**泊発電所の再稼働に向けた
取り組み状況をお知らせいたします
【解説版】**

**2020年6月
北海道電力株式会社**

発電所敷地内断層の活動性評価

(開削調査箇所・模式図)

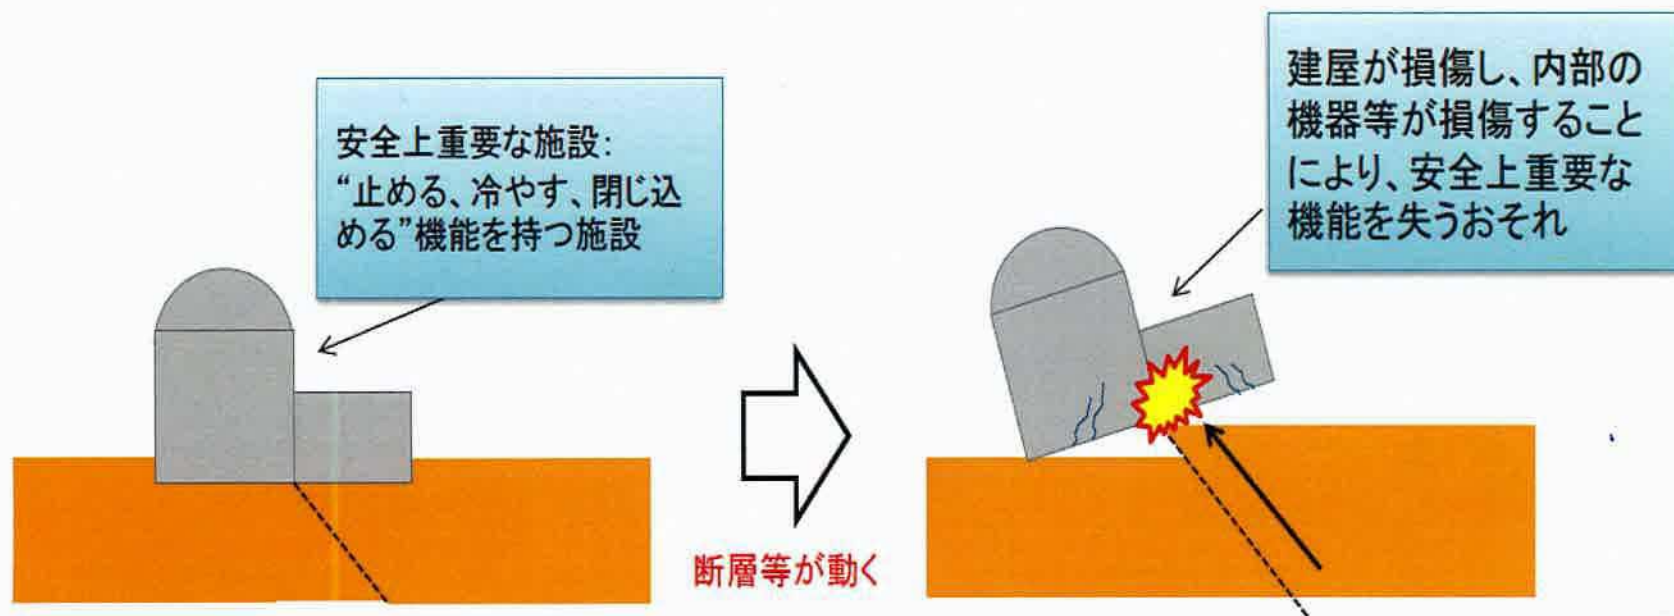
- ✓上載地層法^{※2}により断層の活動性評価を行うにあたり、小断層^{※3}による変位・変形が上載地層の基底面直下(右図の赤波線)で止まっているとの評価の妥当性を高めるため、さらにデータを拡充すること。
- ✓上載地層の堆積年代を明らかにするためには、地層区分に関してさらに定量的なデータが必要と考えられることから、各種分析・測定などを行い、必要なデータを拡充すること。
- ✓再度、必要な調査・検討を行い、その結果を審査会合で説明すること。その後、現地調査を行う。

- 各種分析・測定などを追加実施し、定量的なデータを拡充のうえ、あらためてF-1断層の活動性評価について、7月上旬を目処にとりまとめ、その内容を審査会合などで説明していく。
- また、発電所敷地内に認められるF-1断層以外の断層についても、活動性評価に関する根拠などを審査会合などで説明していく。

(F-1断層開削調査箇所/模式図)

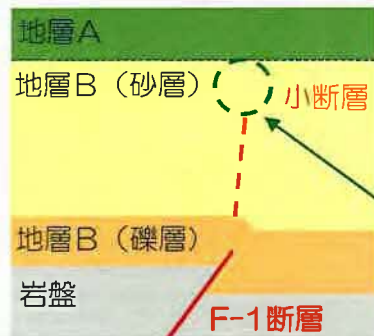
✓F-1断層開削調査箇所における現有の調査データでは、F-1断層の活動性を否定できない。

- ①小断層は、F-1断層と走向(断層が伸びる方向)が類似していることなどから、F-1断層と一連のものであることを否定できない。
- ②F-1断層と小断層が一連のものとした場合、小断層の変位・変形が地層Aと地層B(砂層)の境界まで及んでいないことから、地層Aは上載地層法における上載地層には使用できない。

- F-1断層開削調査箇所に認められるF-1断層は、審査ガイド※に記載されている「2.将来活動する可能性のある断層等の認定」の解説(3)に該当するものと考えられる。
- F-1断層開削調査箇所については、発電所の造成に伴う改変により既に消失しており、現有の調査データでは、詳細な検討は難しいことから、近傍の原地形が残存している箇所において、新たに追加の調査を実施し、得られたデータに基づいて詳細な検討を行う。

追加調査の結果概要(開削調査箇所・南側)

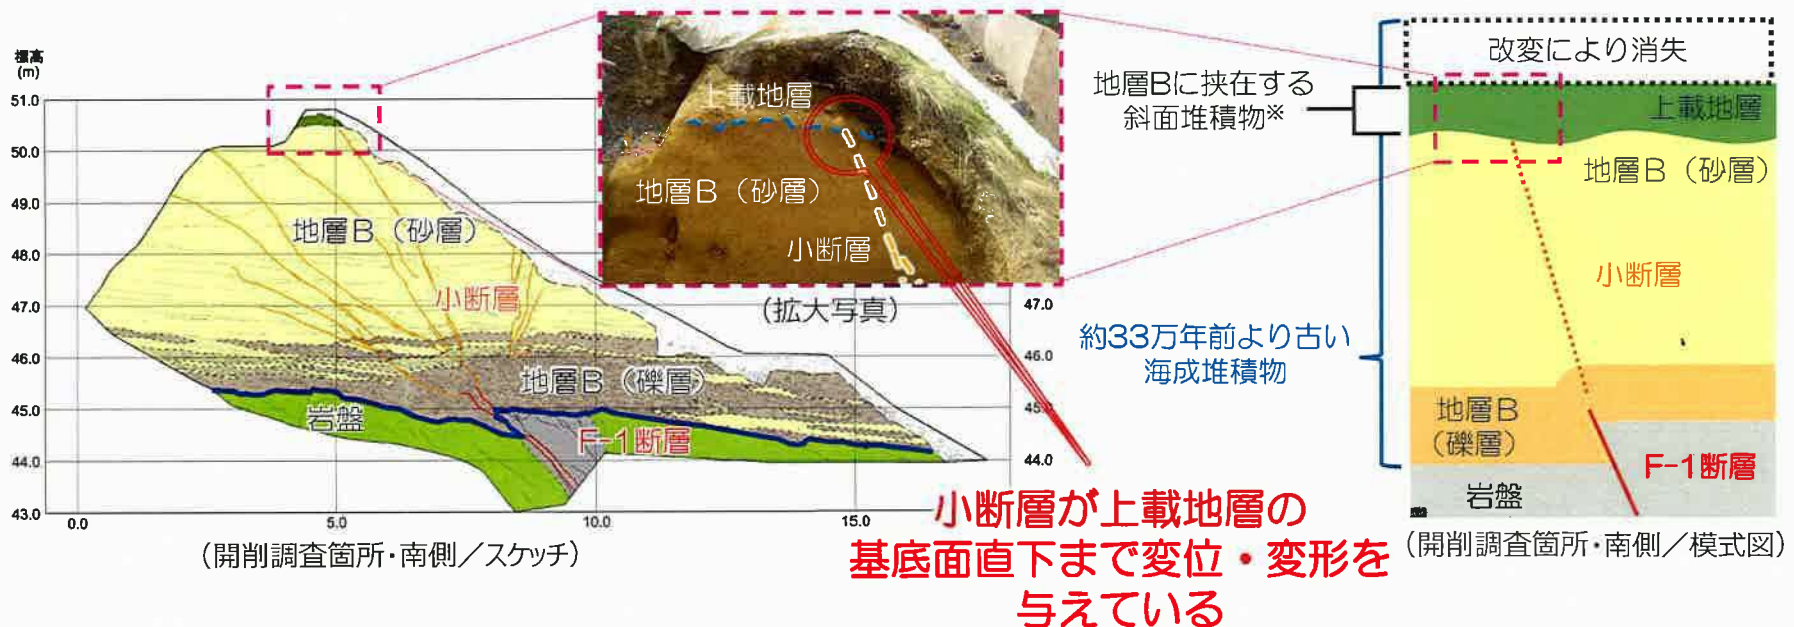
- ①小断層は、F-1断層と一連のものであることを否定できない。
- ②小断層の変位・変形が上位にある地層の基底面まで及んでいないことから、同地層は上載地層法における上載地層には使用できない。

- 追加調査の結果、開削調査箇所において、F-1断層と小断層が認められ、小断層の性状などを考慮するとF-1断層と関連するものと判断【①】。
- また、F-1断層と関連する小断層が上位にある地層(上載地層)の基底面直下まで変位・変形を与えていることを確認【②】。

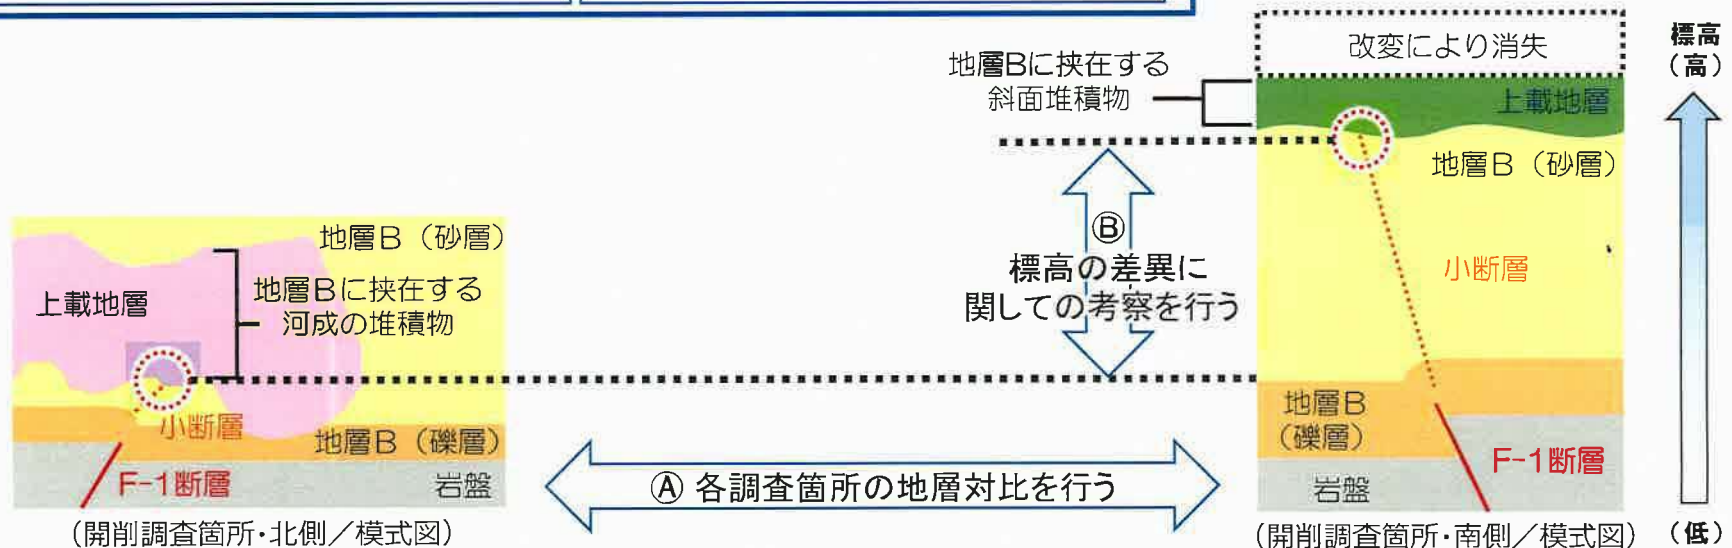
①各調査箇所において観察された各地層の性状、堆積順序および各調査箇所間の地層対比を行うこと

②小断層の変位・変形が上載地層へ達する標高に各調査地点間で差異があることについての考察を行うこと

(追加開削調査箇所 概観)

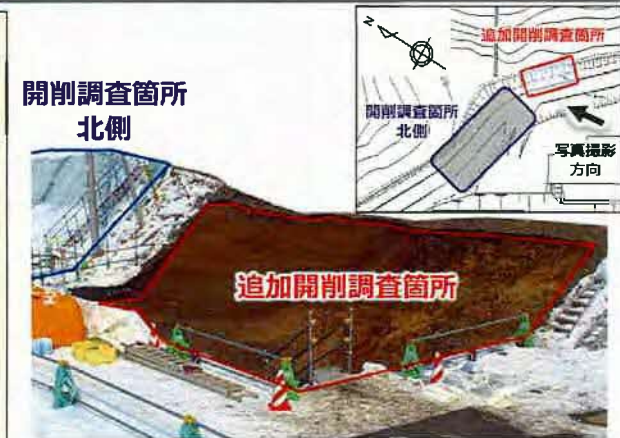
- ✓上載地層法により断層の活動性評価を行うにあたり、小断層による変位・変形が上載地層の基底面直下で止まっているとの評価の妥当性を高めるため、さらにデータを拡充すること。
- ✓上載地層の堆積年代を明らかにするためには、地層区分に関してさらに定量的なデータが必要と考えられることから、各種分析・測定などを行い、必要なデータを拡充すること。
- ✓各調査箇所の地層が周氷河作用※2の影響を受けたものか否かの考え方を整理して示すこと。
- ✓再度、必要な調査・検討を行い、その結果を審査会合で説明すること。また、その後、現地調査を行う。

- 各種分析・測定などを追加実施し、定量的なデータを拡充のうえ、あらためてF-1断層の活動性評価について、7月上旬を目処にとりまとめ、その内容を審査会合などで説明していく。
- また、発電所敷地内に認められるF-1断層以外の断層についても、活動性評価に関する根拠などを審査会合などで説明していく。
